工程指示 / 要求簡箋(E.I.)

工程指示編號：EI / 5213 / 23

工程名稱：將軍澳日出康城 11

工程項目：幕牆 防水片 已生產的加鋁角 未生產的修改加工圖

美特鋁質有限公司 MIDI Aluminium Fabricator Ltd.				工程號	J858	類別		物料號	-			
				地盘	康城11期	制圖	W. E. X	2022-08-11	圖號	FS-16A		
修改	-	-	-	採用工廠	地盤	✓	图纸名称	铝防水板加工图	復核	-	數量	-
日期	-	-	-	材料颜色	CHROMATE /		材料	1.5mm THK. 铝板	批准	-	單件重量	- (KG)

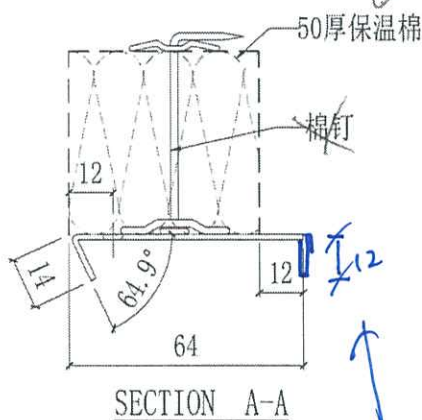
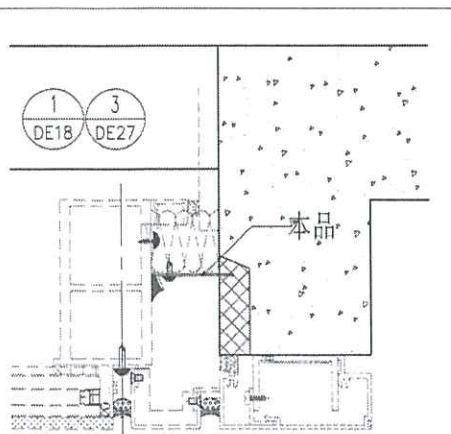
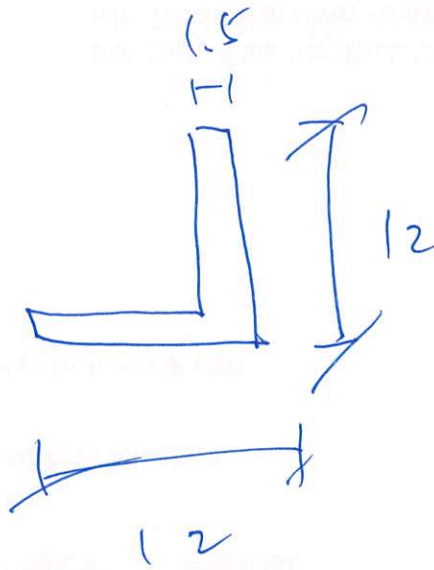
M 版: 由於現場石屎凹坑問題，未生產的防水片 FS-16A 請按修改圖做。M 版: 已生產的加 12*12*1.5mm 鉻化鋁角 (550 支) 2438mm 長 送地盤。L 版: 因按分層統計表計算，BM 中的 #31 FS-11 及 #36 FS-16A 數目修改。K 版: 地盆已安裝樣板層。因應 C 版未放行，現放行 T1,T2,T3 22/F 及以上的全部的生產。K 版: 於 A 版本暫停: 此部份為 9/F 起底橫向防水片。FS03,04,05,06L,06R,07,08,08A 覆尺後生產 現保持暫停 (地盆留意)K 版: 附預算出貨期表。K 版: 浴室基仔面 防煙片。FS-15-277 和 FS-15 不用再生產。已有 EI 6109 取代
如已生產，不需出貨。留來備用。J 版: FS-15-277 暫停生產，如已生產當後備使用I 版: FS-15 加長，(因應則師 comment 浴室位置)，如已做或已出貨，請重做。H 版: 因應顧問視察試水要求，本 EI 全部防水片，不裝棉，不用加棉針。如廠已安裝棉，請拆
由地盆安裝棉G 版: 先出貨 FL16A 30 件，給 T1-CW5，現場夾收口和信和視察效果。F 版: 如用鋁桿的，可做點焊打膠代替出貨。E 版: FS-10LA 及 FS-10RA 先各出貨 15 件，謝謝!D 版: FS-15 浴室位不需批擋網。

目- 64款
取 1.5mm 厚

此棉須用此

本做的
的按
此做

因破凹坑, 打了需要此

FS-16A-12

1.5mm 镀铬

数量 550支

用铝板摺

新图
